ANNEXE au courrier de demande de compléments

Ce tableau fait état de l'examen du dossier de demande d'autorisation environnementale par l'inspection des installations classées, service coordonnateur de l'instruction.

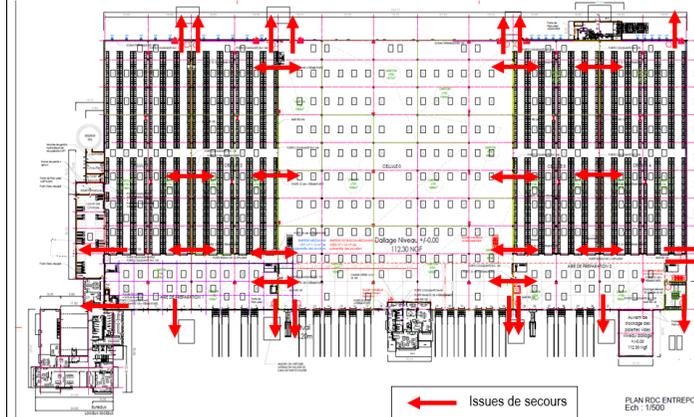
<u>Points 7 et 12 de l'annexe I :</u> La sous-cellule de produits aérosol possède-t-elle une détection et/ou un système d'extinction automatique ?	Points 7 et 12 complétés comme suit : Un local aérosols de 110 m ² sera inclus dans l'aire de préparation 2. Ce local dédié sera équipé d'un système d'extinction automatique d'incendie de type sprinkler adapté au stockage d'aérosols.
	<u>Point 13 de l'annexe I :</u> Préciser le référentiel retenu concernant l'installation du système d'extinction automatique. De plus, justifier que le système d'extinction automatique est bien conforme à cette règle (préciser notamment le nombre et le dimensionnement des réserves d'eau, groupe moto-pompe, etc....).	Point 13 complété comme suit : Comme indiqué précédemment, les cellules du bâtiment seront équipées d'une installation d'extinction automatique d'incendie de type sprinkler ESFR adapté à la nature des produits stockés et réalisé suivant les préconisations du guide NFPA (National Fire Protection Association) 13 – Installations de systèmes sprinklers.

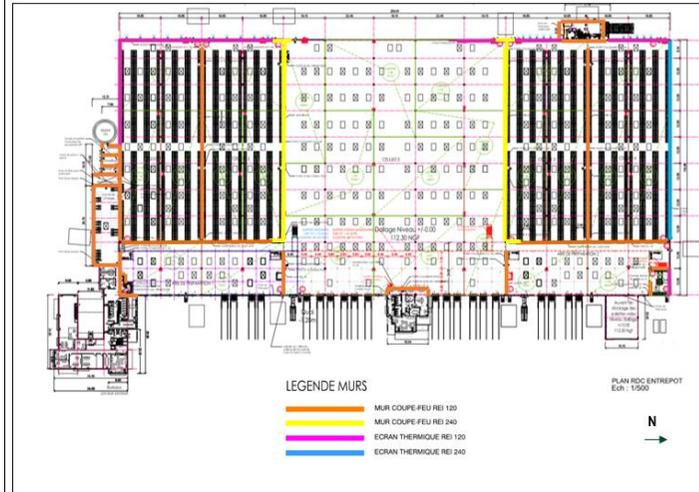
Justifier de la présence, dans chaque cellule de liquides inflammables, de deux issues de secours dans deux directions opposées.

Paragraphe et schéma ajoutés en page 13, au IV de l'article 6 : « Chaque cellule de liquides inflammables disposera au minimum de deux issues de secours orientées dans des directions opposées.

Le plan ci-dessous permet de visualiser les issues de secours dans les cellules de l'entrepôt » :

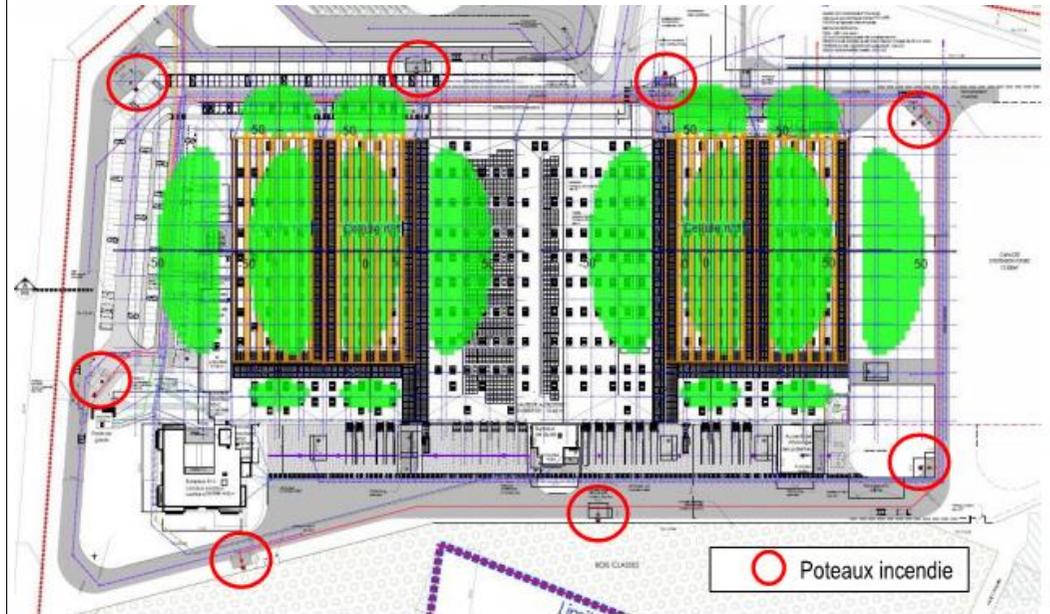
Indiquez précisément l'ensemble des moyens techniques et humains pour lutter contre un incendie. Il convient également de préciser, dans les articles correspondant, la présence de flux thermiques sur les moyens de défense incendie.

Le plan de visualisation des flux thermiques ci-dessous permet de constater qu'en cas d'incendie d'une cellule de stockage des liquides inflammables, les 8 poteaux incendie de l'établissement seront situés hors du flux thermique de 5 kW/m² :

Les huit hydrants ont été implantés autour du bâtiment de manière à ce que :

- Les appareils ne soient pas distants entre eux de plus de 150 m,
- L'accès extérieur de chaque cellule ne soit pas situé à plus de 100 m d'un hydrant.

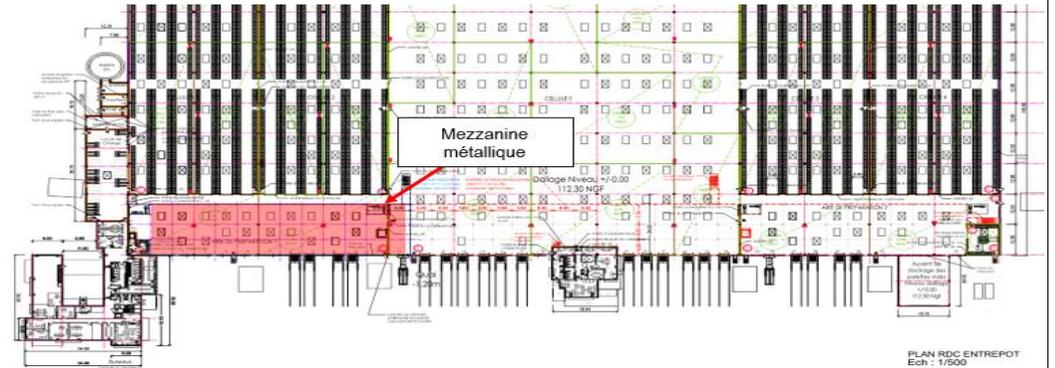
La page 24 de la conformité à l'AM du 11 avril 2017 indique une mezzanine dans la zone de préparation 1. Le plan fourni en pièce jointe fait apparaître des escaliers menant à des mezzanines dans les zones de préparation 1 et 2 et dans la cellule 0.

La page 11 de la PJ 46 a été complétée comme suit :

Une mezzanine métallique de 1 597 m² avec plancher bois sera mise en œuvre au-dessus des quais de l'aire de préparation 1 et de la cellule 0 : la mezzanine sera répartie pour 1 469 m² dans l'aire de préparation 1 et pour 128 m² dans la cellule 0. Cette mezzanine sera dédiée au stockage de produits combustibles courants non inflammables, et à la préparation de commandes. Elle présentera une largeur de 20 mètres.

Les différents plans ont été modifiés pour ne plus faire apparaître les mezzanines prévues lors de l'extension du bâtiment, mais seulement celle prévue dans le cadre de ce présent projet.
